# 改善箇所説明図

〈対象商品画像と識別方法〉

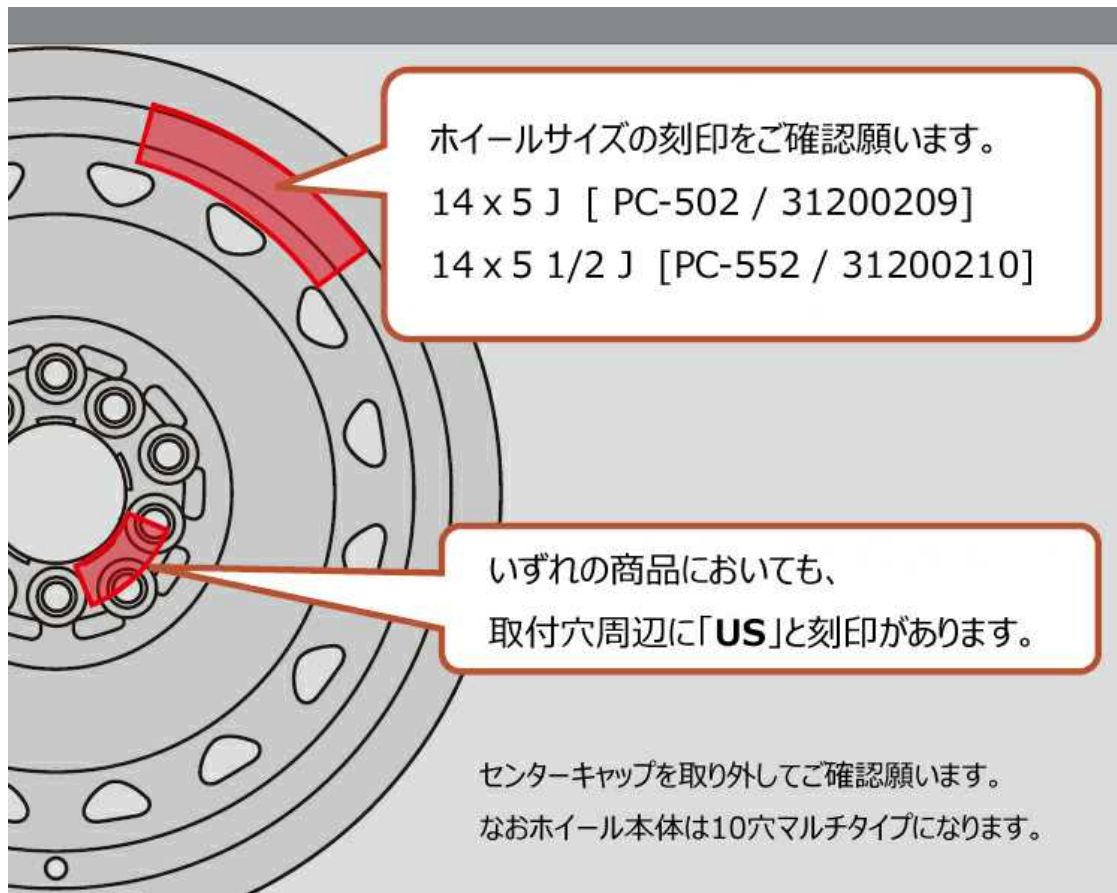
後付け部品として販売したスチールホイールにおいて、本来下記車両への装着は適合していないにも関わらず、装着可能であるとして販売を行い、適合していない車両に装着されている可能性があり、そのまま使用を続けると、ホイールの取り付け部位置周辺が破損するおそれがある。

該当車両にて対象商品を使用中のユーザーに対し、対策品「KBO」への無償交換。
